### Zum Obmannamt-Wettbewerb.

## Ideen-Wettbewerb für die Ueberbauung des Obmannamt-Areals in Zürich.

Abb. 5. Draufsicht auf das Modell (1:500) zum erstprämierten Entwurf Nr. 18 (zur Ausführung empfohlen). — Bildmaßstab etwa 1:3500.

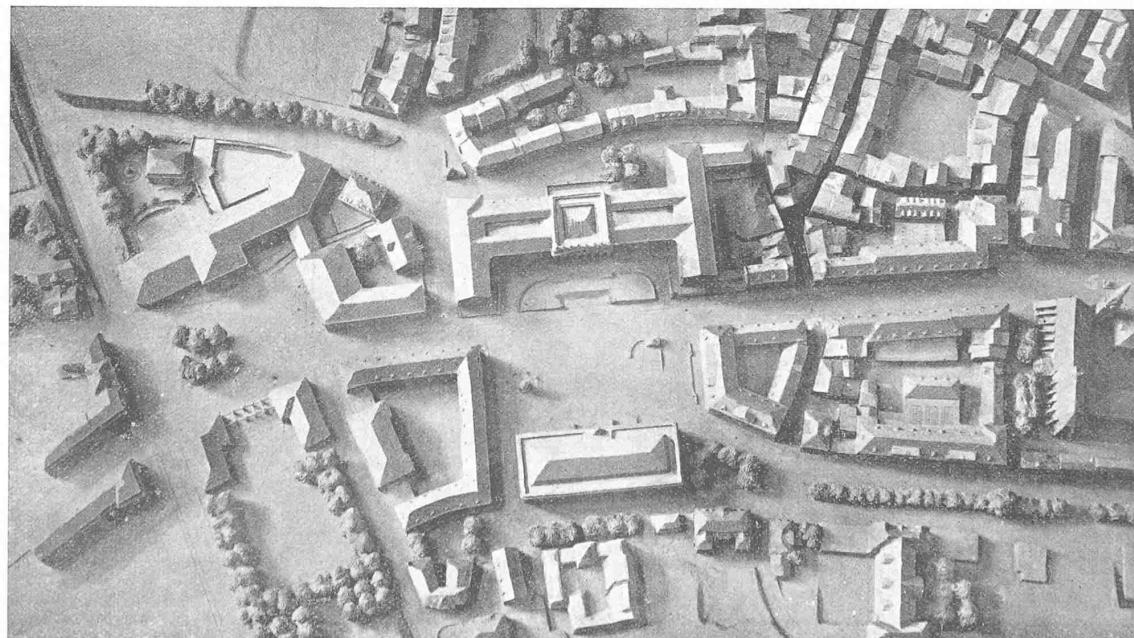
Für die *Erfüllung der Programm-Forderung* betreffend Seilergraben-Tram gab es zwei Wege: entweder spitzulaufende Blöcke und dreieckige Restflächen (z. B. Entwurf Nr. 36), oder die Einschaltung eines Platzes (z. B. Entwurf Nr. 18). (Die Führung des Trams muss aus Betriebsgründen in möglichst flüssiger Linie erfolgen; ein zweimaliges scharfes Abbiegen, wie z. B. in dem Entwurf Nr. 19, ist eine empfindliche Verschlechterung für Bau und Betrieb.) Man hatte also nur die Wahl zwischen diesen beiden Wegen. Ein neuer Platz in unmittelbarer Nähe eines bestehenden ist aus baukünstlerischen Gründen wie auch für den Verkehr im allgemeinen nicht nötig. Es war daher verlockend, wie Bernoulli befürwortet, den Heimplatz zum Hauptplatz auszugestalten, umso mehr, als seine Lage im Gesamtplan der Stadt ihn dazu geeignet erscheinen lässt, wie dies Arch. Herter in seinem nachträglich bearbeiteten Uebersichtsplan (Abbildung 4) veranschaulicht. Indessen erheben sich neben den entgegenstehenden Programm-Forderungen praktischer Natur auch Bedenken künstlerischer Art gegen solche Konzentration, und zwar mit Rücksicht auf die verhältnismässig geringe Baumsasse des Kunsthause, sowie auf seine eigenartige Architektur. Es besteht die Gefahr, dass durch Erweiterung des (als Verkehr-Kreuzungstelle nach Entwurf Nr. 18 durchaus genügenden) Heimplatzes zum monumentalen Hauptplatz, das Kunsthause seines intimen Reizes beraubt würde, dass durch die, um Bernoullis Ausdruck zu gebrauchen, „überreiche“ Gestaltung mit zwei weiten Monumentalbauten der baukünstlerische Zweck gar nicht erreicht würde.<sup>1)</sup> Dieses

gewiss ebenso berechtigte *künstlerische* Bedenken war es, das die Verfasser von Nr. 18 mit veranlasste, ihre neuen, grossen Bilder nicht „auf den Flur zu hängen“, sondern im architektonisch einheitlich gestaltbaren neuen Obmannamtplatz einen ihnen angemessenen „Saal“ zu schaffen, als dessen Wandschmuck sie voll zur Geltung kommen können. Dass dabei eine würdige, aber intimere Heimplatz-Gestaltung nicht vergessen werden darf, ist selbstverständlich. Die Verbindung nun der in Entwurf Nr. 18 in hohem Masse erfüllten praktischen Forderungen mit den baukünstlerischen hat das Preisgericht als die lange vergeblich gesuchte Lösung des sehr komplexen Problems empfunden und bezeichnet.

Abb. 1. Entwurf Nr. 19, Motto „Heimplatz-Hauptplatz“. — Verfasser: Arch. Gebrüder Pfister in Zürich. — Bebauungsplan 1:3000.

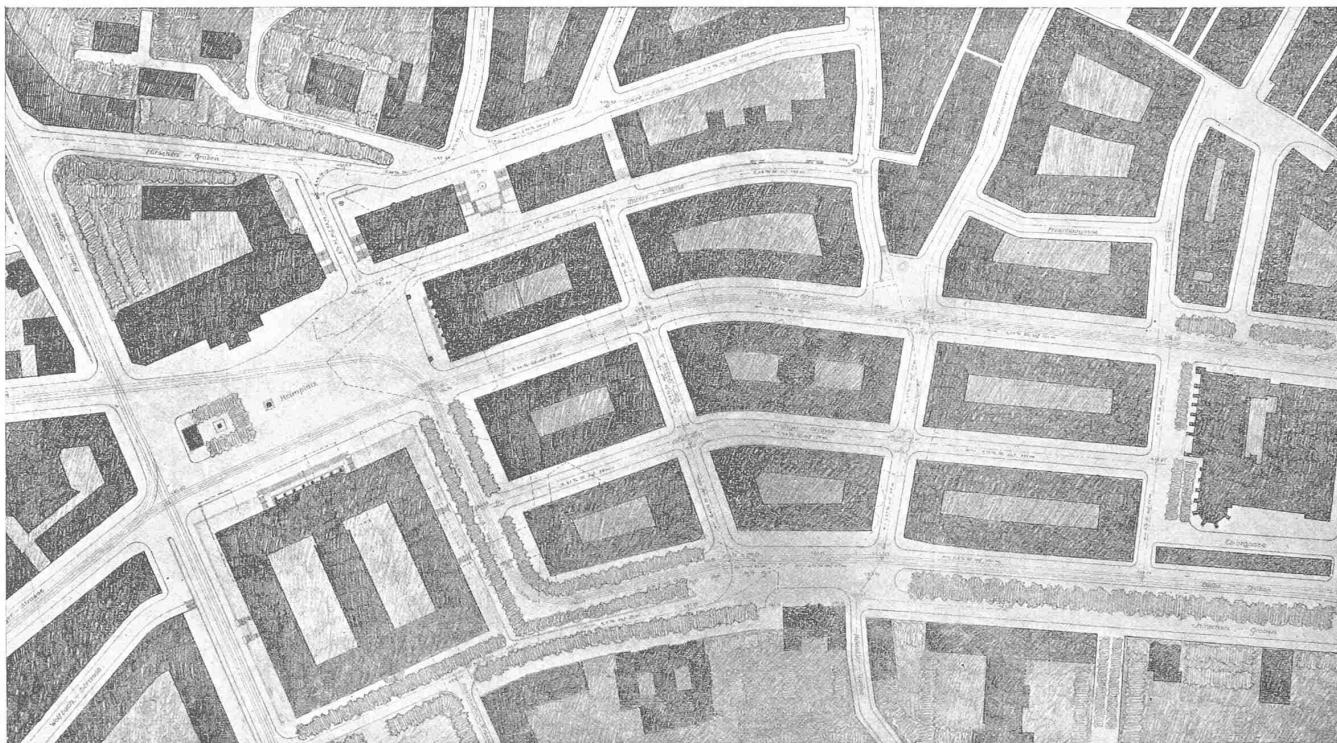
Es will uns scheinen, als ob das Programm dem grossen radikalen Durchbruch nicht gerecht geworden ist, und dass darum dem Resultat etwas Kleines und Aengstliches anhaftet. Der ursprüngliche Gedanke einer Strasse Uraniabrücke-Heimplatz hat von Natur, so will uns scheinen, viel mehr Kraft und Grösse als die nun vorliegenden Resultate uns glauben machen wollen. In den hier beigegebenen Plänen der Entwürfe „Heimplatz-Hauptplatz“ (Nr. 19) und „Der städtebauliche Ausdruck“ (Nr. 36), steckt etwas von der ursprünglichen Gewalt des Gedankens; man merkt,

Bezüglich des Schlussatzes von Bernoulli haben wir mit ihm den Eindruck, das Preisgericht hätte die beiden ernsthaft durchgearbeiteten Entwürfe Nr. 19 und 36 im Bericht besprechen dürfen, trotzdem sie für die Prämierung nicht in Frage kommen konnten. Ihre wegen Programm-Verstosses erfolgte Ausschaltung erst im zweiten Rundgang erscheint nicht ganz logisch.

in dieser unebenen Gegend dem Bedürfnis entspricht, wie denkt man sich *Verwirklichung* z. B. des Entwurfs Nr. 19? Man beachte, dass der gerade gestreckte Neumarkt etwa um Strassenbreite südwärts verschoben ist. Was soll nun geschehen, wenn z. B. am Neumarkt zwei oder drei Häuser abbrennen? Glaubt man ernstlich, dass es durchführbar wäre, ganze Zeilen von immerhin noch brauchbaren Häusern niederzulegen, um neue Strassen und Blöcke in einem Zuge entstehen zu lassen? Die hierfür massgebenden Verhältnisse liegen in Zürich doch wesentlich anders als z. B. in Hamburg, wo eine radikale Altstadt-Erneuerung zum Teil verwirklicht werden konnte. Gerade in der von Bernoulli beanstandeten Tendenz des Entwurfs Nr. 18 „zu retten, was noch zu retten ist“, erblickt das Preisgericht eine kluge Berücksichtigung der tatsächlichen Verhältnisse, sowie sehr wertvolle Vorschläge für die, ausser dem Hauptdurchbruch, naturgemäß stufenweise und erfahrungsgemäss langsam sich vollziehende Neugestaltung. Dabei verunmöglicht Entwurf Nr. 18 eine später vielleicht wünschbare regelmässige Blockteilung mit intensiver Ausnützung zwischen Rinder- und Neumarkt einerseits und dem Predigerplatz anderseits keineswegs; er hat solches aber nicht zur unerlässlichen Voraussetzung, und dies ist ein grosser Vorzug.

Abb. 4. Uebersichtsplan zum (verbesserten) Entwurf Nr. 36 von Arch. H. Herter zur Obmannamt-Ueberbauung. — Massstab 1:10000.

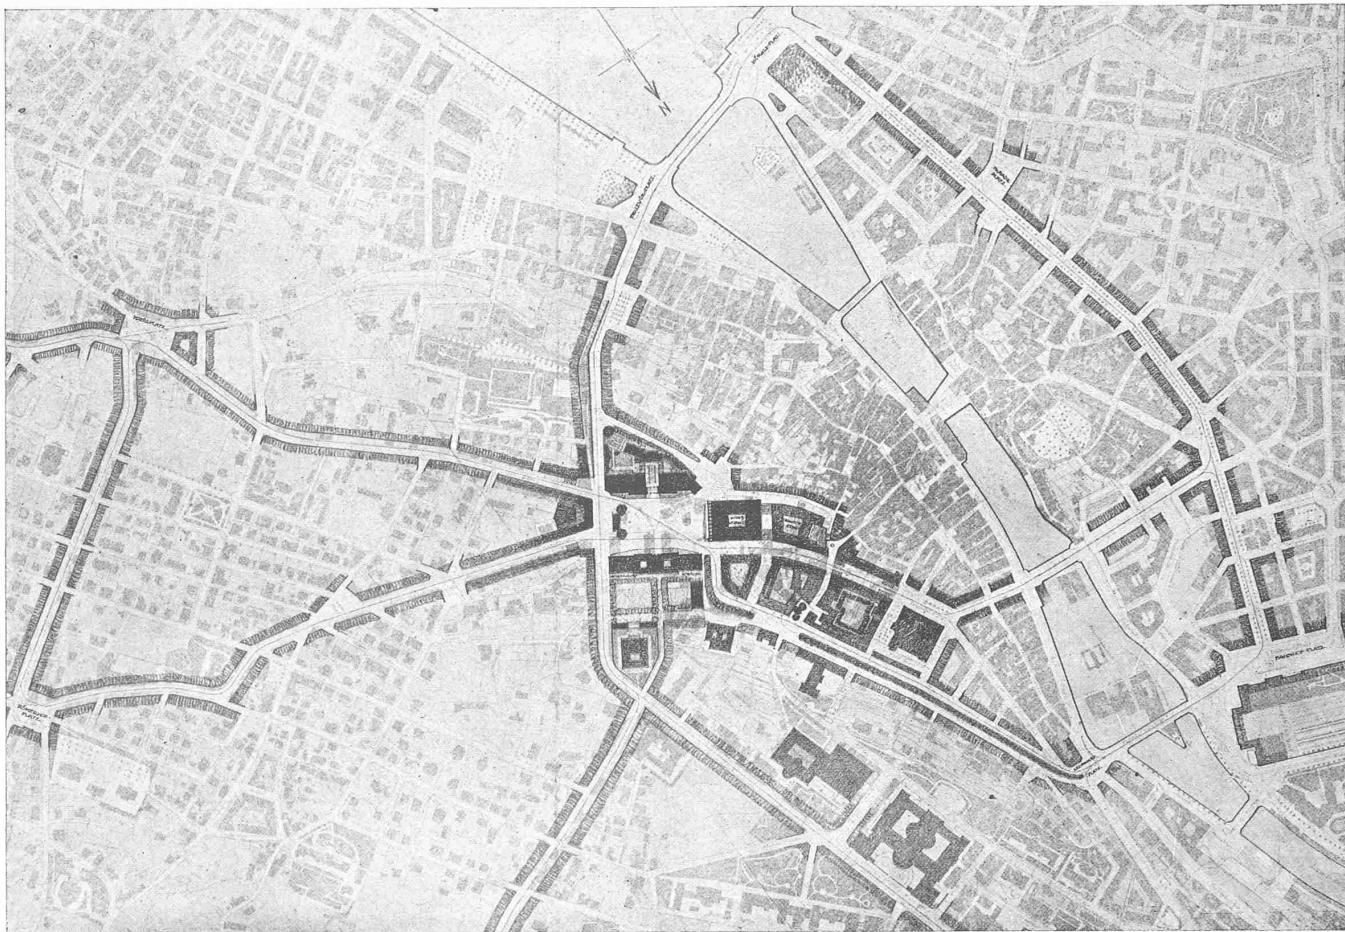
<sup>1)</sup> Man vergleiche auch die *Abmessungen des Heimplatzes* laut Entwurf Nr. 19 von rund  $150 \times 75$  m, Nr. 36 =  $180 \times 73$  m (laut Abb. 4 =  $170 \times 90$  m) und Nr. 18 =  $105 \times 65$  m mit den Grössen der umliegenden Plätze, die (laut Abb. 4) folgende Masse zeigen: Bahnhofplatz  $180 \times 50$  m, Paradeplatz  $85 \times 50$  m, Bellevueplatz (im Mittel)  $80 \times 50$  m, Kreuzplatz  $80 \times 65$  m und Römerhof  $65 \times 55$  m.

Abb. 6. 1. Preis, Entwurf Nr. 18. — Arch. Pflegard & Häfeli, Zürich. — Mit späterer Erweiterung des Regierungs-Gebäudes.

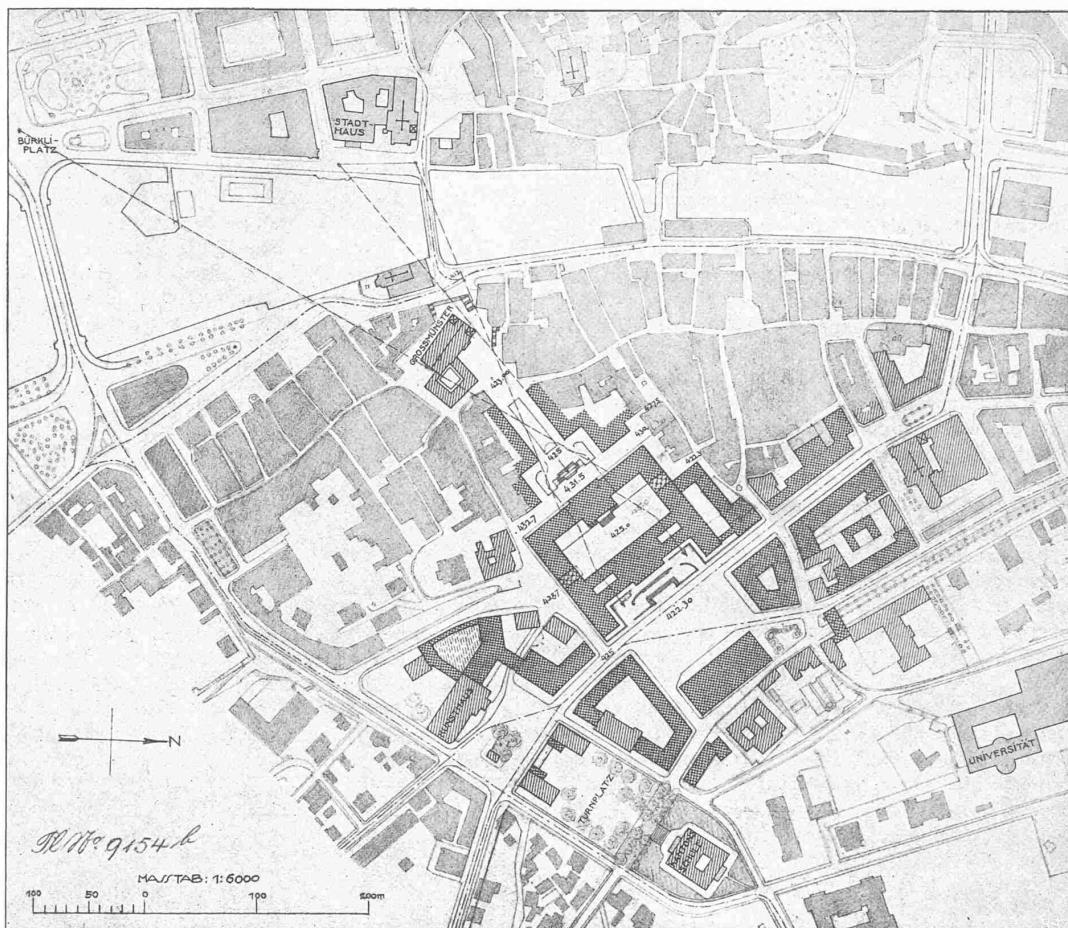
führen; weit entfernt von gothisierender Romantik denken sie sich die spätere Weiterentwicklung des Regierungs-Gebäudes, in Ausnützung der günstigen Höhenverhältnisse, zu einer auf dem Hügel der obren Zäune weithin dominierenden „Stadtkrone“, wie auf dem ihrem Wettbewerb-Bericht entnommenen Uebersichtsplan (Abb. 6) angedeutet.
